廃炉発官 30 第 240 号  
平成 30 年 11 月 28 日

福島第一原子力発電所 特定原子力施設に係る実施計画 変更認可申請書の  
一部補正について

平成 30 年 7 月 20 日付け廃炉発官 30 第 135 号をもって申請しました福島第一原子力発電所 特定原子力施設に係る実施計画 変更認可申請書を別紙のとおり一部補正をいたします。

中低濃度タンク（G 6 エリア）の設置に関する審査の進捗を踏まえ、下記の通り変更を行う。また、K 2 エリアタンク公称容量変更及び配管の検査確認事項統一に伴う記載変更を行う。併せて、原規規発第1808234号及び原規規発第1809102号にて認可された実施計画の反映を行う。

図-4 配管概略図 (7 / 12)

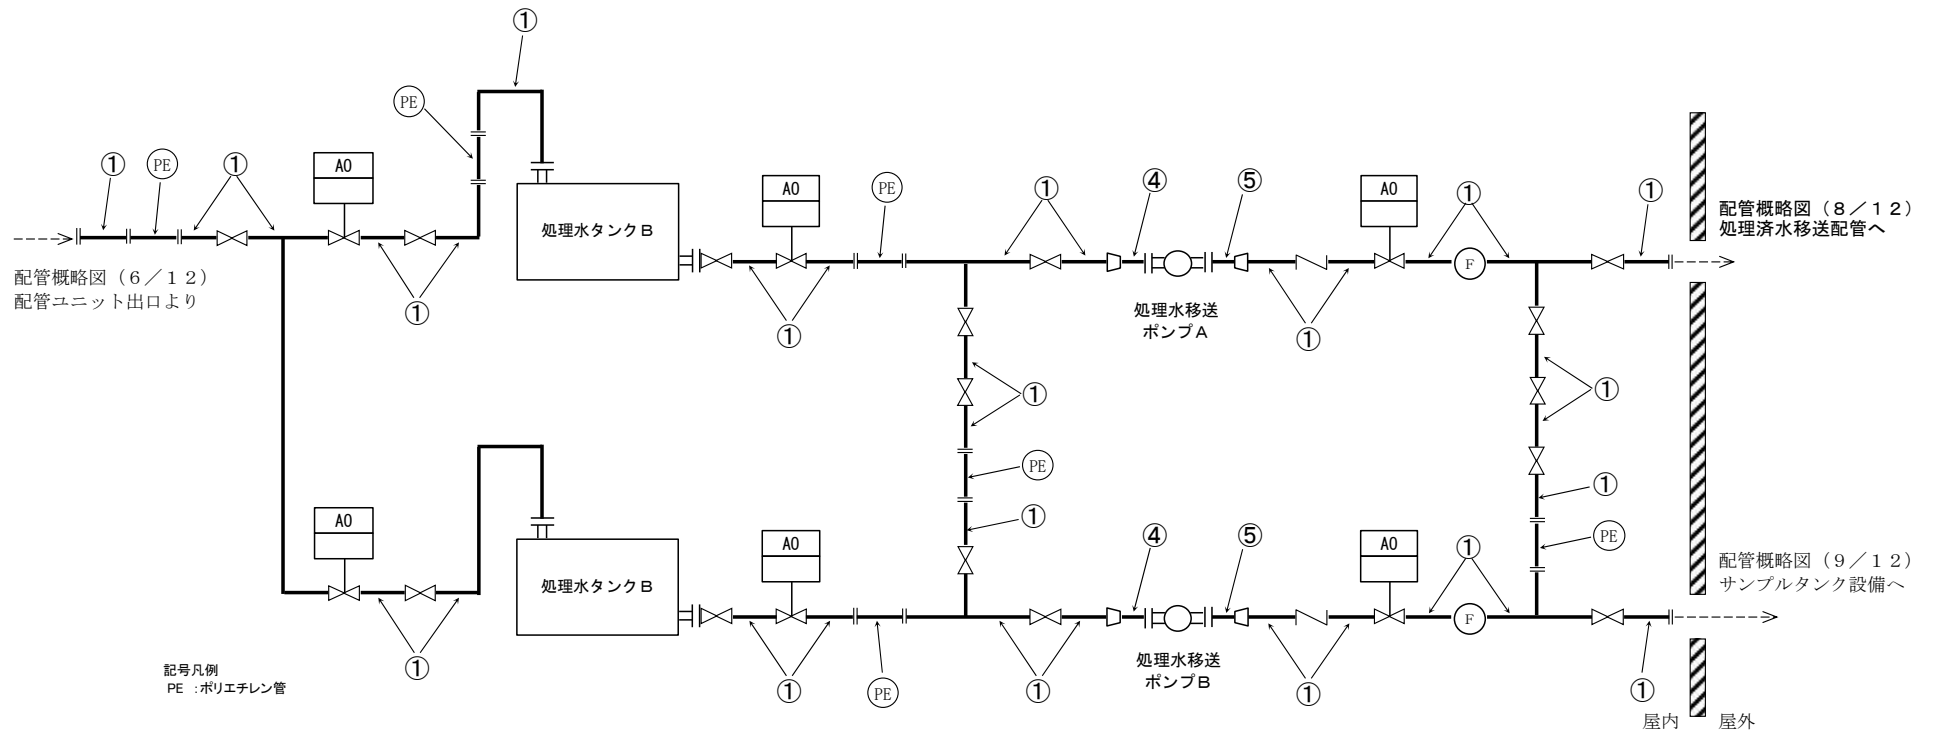
- ・ 配管概略図の記載の適正化
